Bericht an den Gemeinderat

GZ: A 14- 043982/2013/0045

17.18.0 Bebauungsplan „Triester Straße – Wagramer Weg“ XVII. Bez., KG 63118 Rudersdorf

PLANWERK:

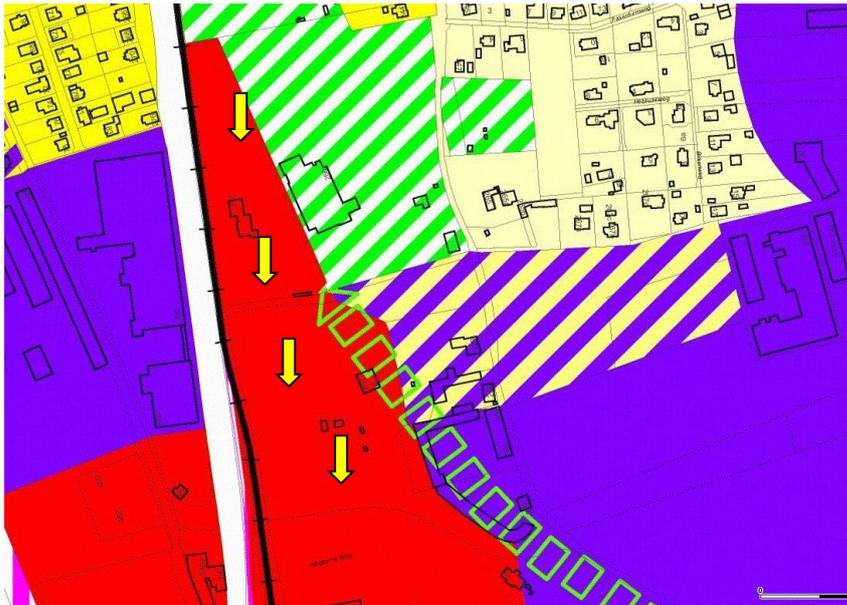
Im Bebauungsplan wurde im §2 (2) eine Nutzungseinschränkungen fürs Wohnen verordnet, Im Planwerk sind diese Bereiche mit einer gelben Schraffur festgelegt. Die gelbe Zonierung wurde auf den Bauplatz 10 ausgeweitet. Diese Einschränkung gilt nicht nur entlang der Triester Straße, sondern auch zu den Bereichen parallel zur südlichen Grenze.

- Am Bauplatz 10 wurde die gelbe Schraffur weitergeführt/eingetragen, auch auf diesem Bauplatz ist im Erdgeschoss, 1.Obergeschoss und 2. Obergeschoss eine Wohnnutzung unzulässig.
- Mit einer blau-strichlierten Linie wurde die maximale Tiefgarenausdehnung im Bereich der Böschungskante eingetragen.
- Ganz im Norden wurde mit gelben Punkten die ungefähre Lage einer späteren Fortführung des Geh- und Radweges eingetragen.
